請願第 11 号 みなとみらい 21 新港地区 16 街区における結婚式場の計画について

みなとみらい 21 新港地区 16 街区の建築計画について

みなとみらい21新港地区 16街区の建築計画 景観協議の経過

(別図)

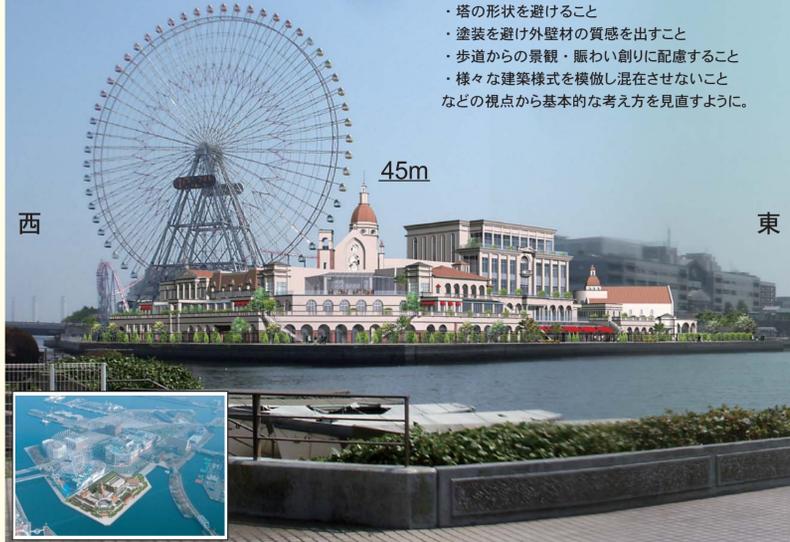
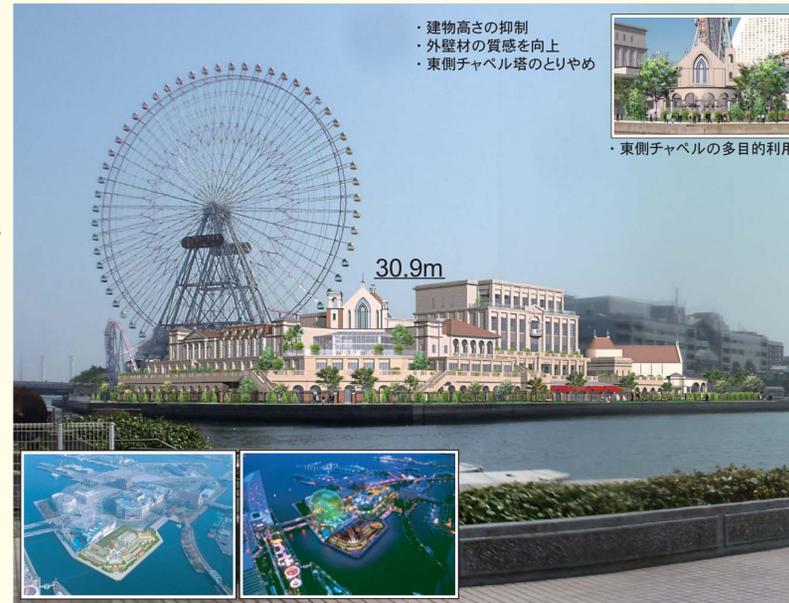
- ・建物の高さを下げるなど圧迫感を与えない工夫を行うこと
 - ・欧風の建築様式を模倣したデザインの混在を避けること
- など、デザインの基本的な見直しが必要である。

- ・外観及び配置について大幅な見直しを行い、ガイドラインに定める規定に適合した計画としてください。

- ・事業者の計画変更案は大幅な見直しと認められず、景観審査部会としては、協議は不調に終わったと言わざるを得ない。

新港の歴史性を踏まえて周辺の景観と調和するよう、
 ・建物の圧迫感を与えない工夫をすること
 ・塔の形状を避けること
 ・塗装を避け外壁材の質感を出すこと
 ・歩道からの景観・賑わい創りに配慮すること
 ・様々な建築様式を模倣し混在させないこと
 などの視点から基本的な考え方を見直すように。

・建物高さの抑制
 ・外壁材の質感を向上
 ・東側チャペル塔のとりやめ

・東側チャペルの多目的利用

・植栽による駐車場の修景

・水際線プロムナード

・外壁への緑化

・敷地外周フェンスのとりやめ
 ・建物西側低層部の賑わい施設
 ・色彩による分節化
 ・装飾のとりやめ

・夜間照明による修景

- ・建物高さを30.9mに抑制
- ・東側チャペル塔・装飾のとりやめ
- ・色彩による分節化
- ・夜間景観の演出
- ・外壁材の質感を向上
- ・外壁への緑化

- ・水際線プロムナードの一体整備
- ・敷地外周フェンスのとりやめ

- ・東側チャペルの多目的利用
- ・建物西側低層部の賑わい施設
- ・植栽による駐車場の修景
